Plan von Kanton und Gemeinde

Vorschlag IG VH Thur (Januar 2024)

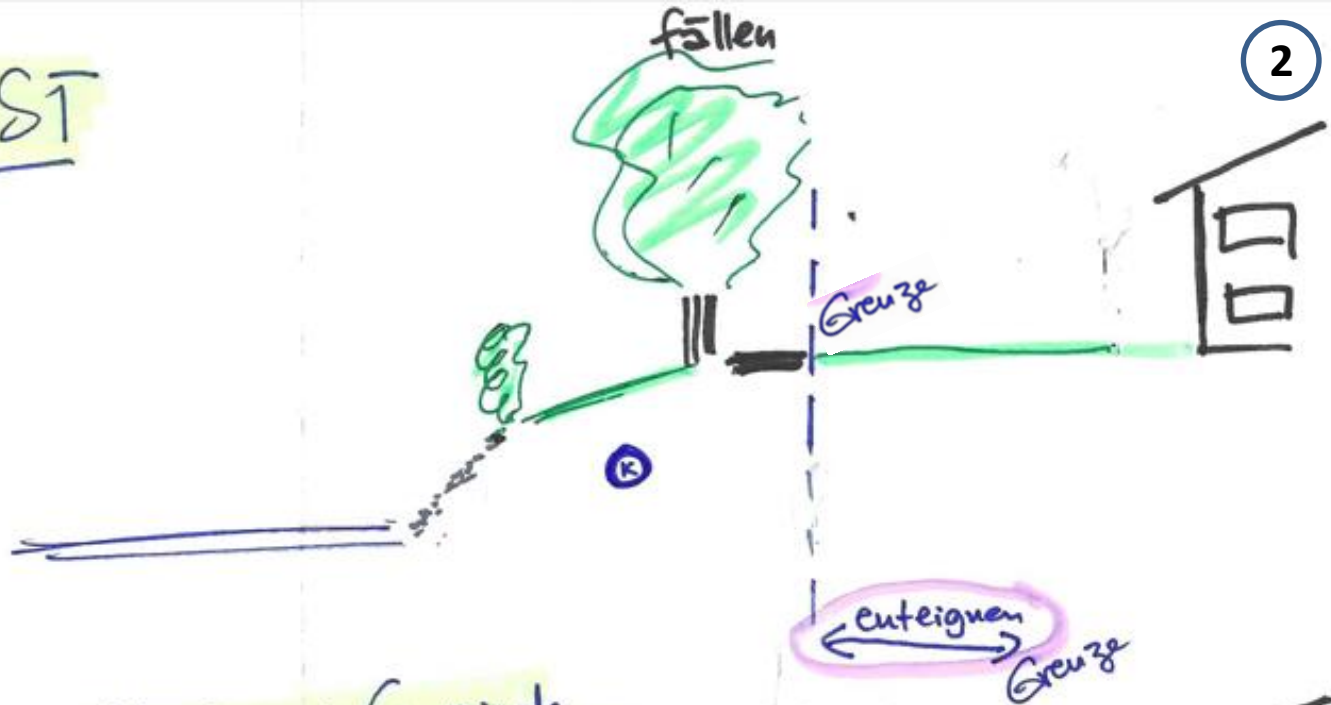
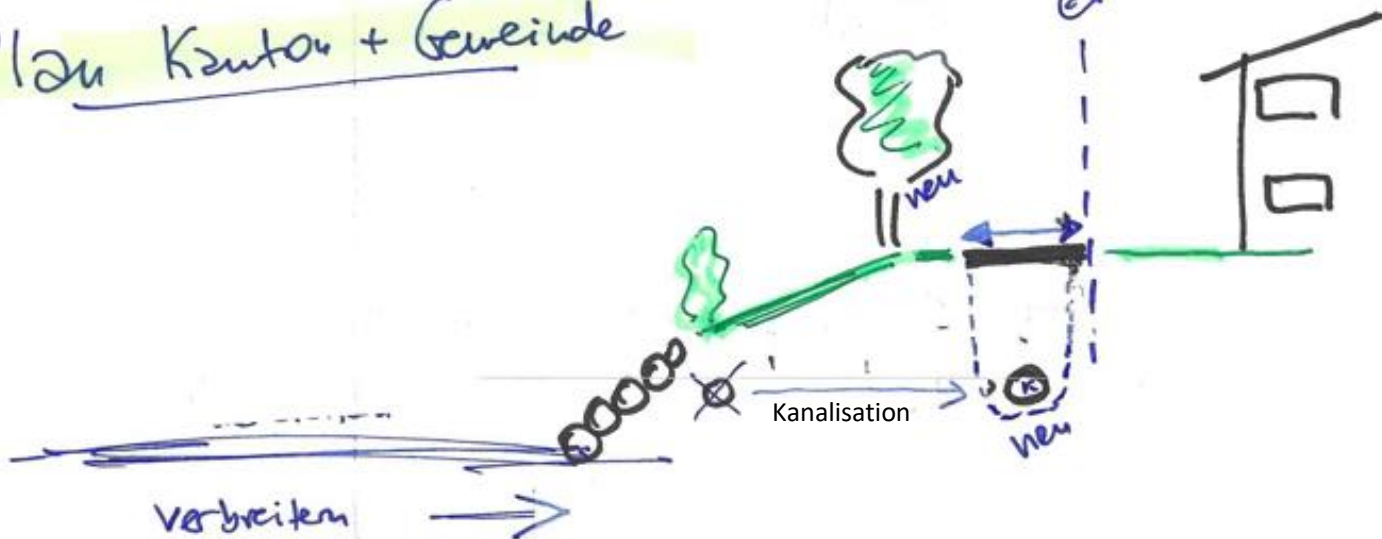
- Kahlschlag der einzigartigen Thurallee
- Thurwege verlegen und verbreitern (→ Enteignungen)
- Neue Kanalisation im neuen Thurweg

Nachteile des aktuellen Plans

- Kahlschlag der Alleebäume = ökologischer Sündenfall
- Höherer Landverbrauch
- Enteignungen → Einsprachen → Verzögerung → höhere Kosten
- Kosten: Baukosten (Abholzung; neue Thurwege; Landerwerb + Verzögerung; Anpflanzung + Aufwuchspflege)

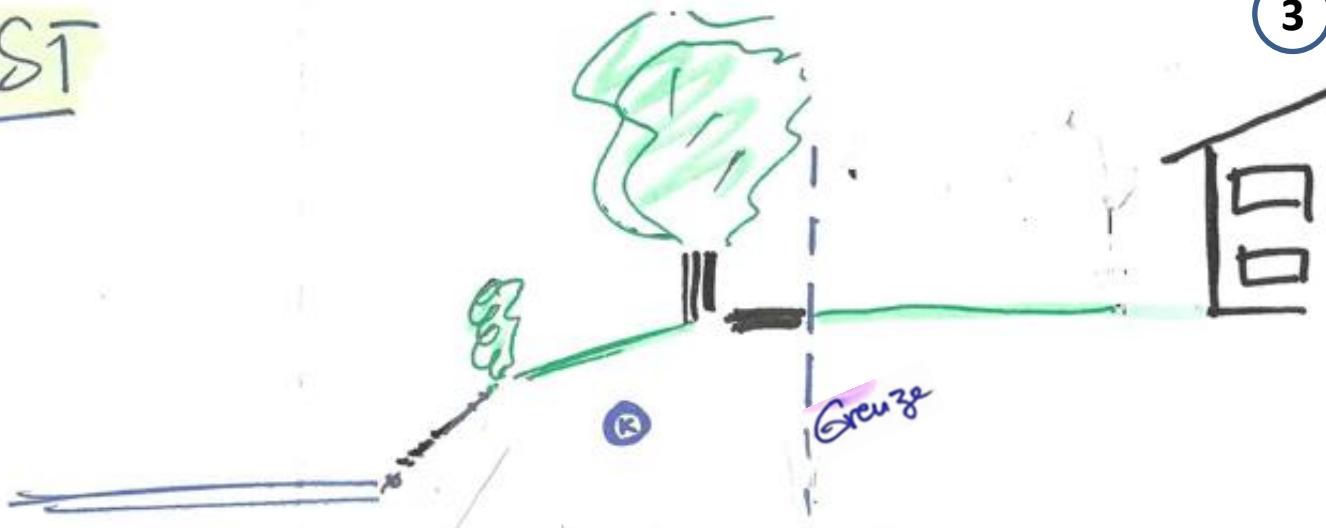
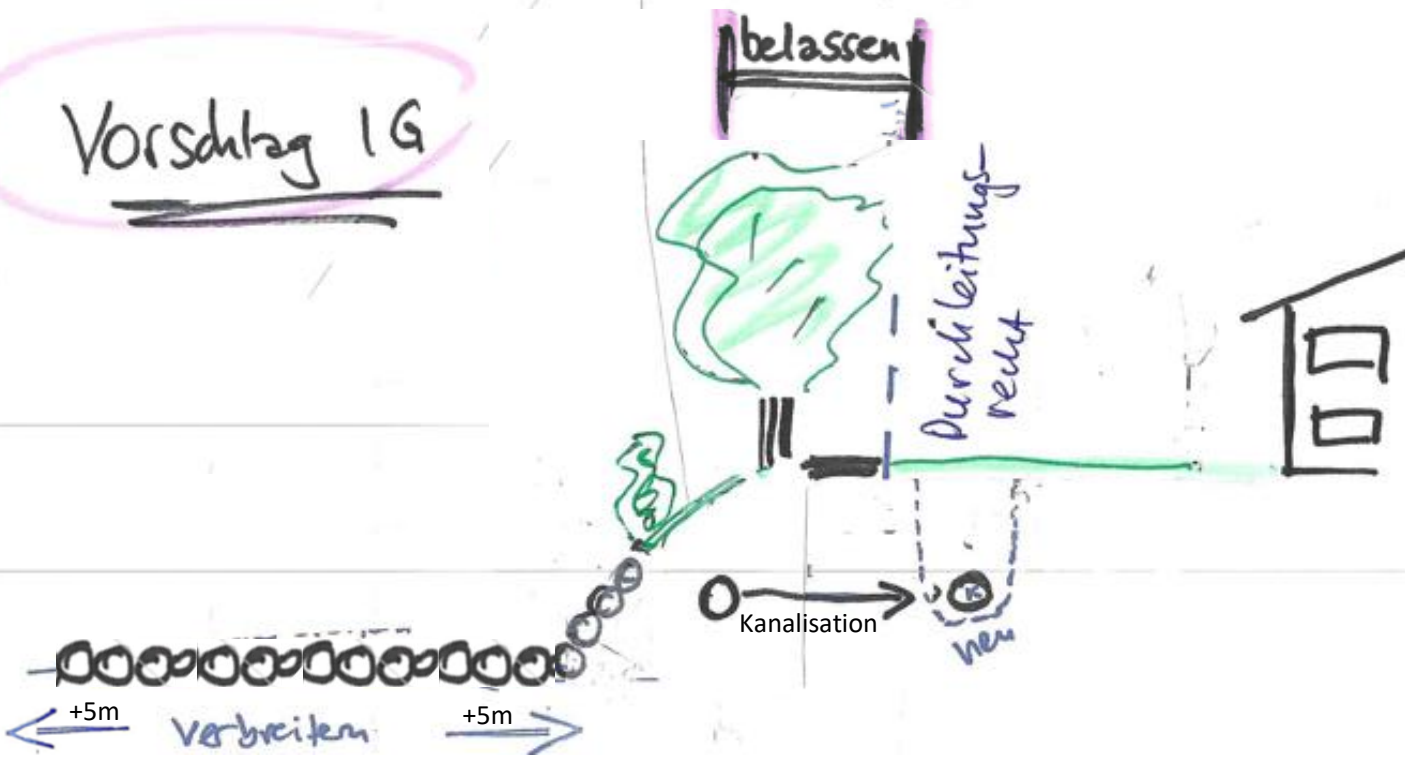
- Alleebäume + Thurwege + Grundstücksgrenzen belassen
- Neue Kanalisation in den Vorgärten der Anstösser
- Gesteins- und Felsbrocken im Flussbett platzieren

Vorteile des IG-Vorschlags

- Ökologisch nachhaltig, da kein Kahlschlag der Alleebäume
- Durchleitungsrecht statt Enteignungen: Weniger Widerstand → tiefere Kosten + raschere Realisierung
- Tieferer Landverbrauch
- Kosten: Keine neuen Thurwege; keine Abholzung; keine Anwuchspflege; weniger Landverbrauch; weniger Einsprachen; raschere Realisierung
- Thur fließt langsamer → keine Erosion; keine Absenkung der Flusssohle
